RA2E2 グループ

RA2E2 MCU グループ用評価キット
FPB-RA2E2
Errata

Renesas RA ファミリ
RA2 シリーズ

図 1. MCU ピンヘッダ J3 ピン 32 シルク印字の間違い

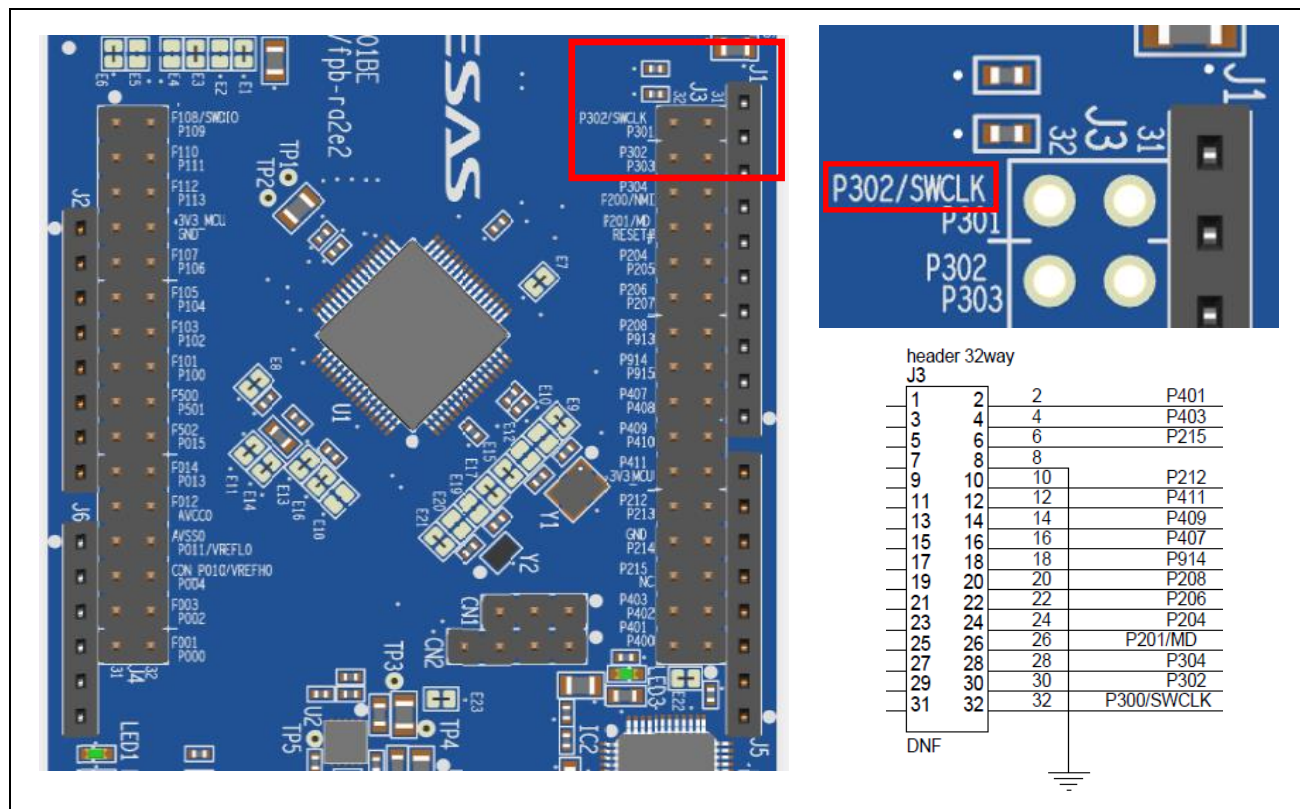
MCU ピンヘッダ J3 のピン 32 のラベルが間違っています。シルク印字は、P302/SWCLK と印字されていますが、正しくは P300/SWCLK です。回路図は、正しく記載されています。

今後、製造するボードでは、正しいシルク印字に修正されています。
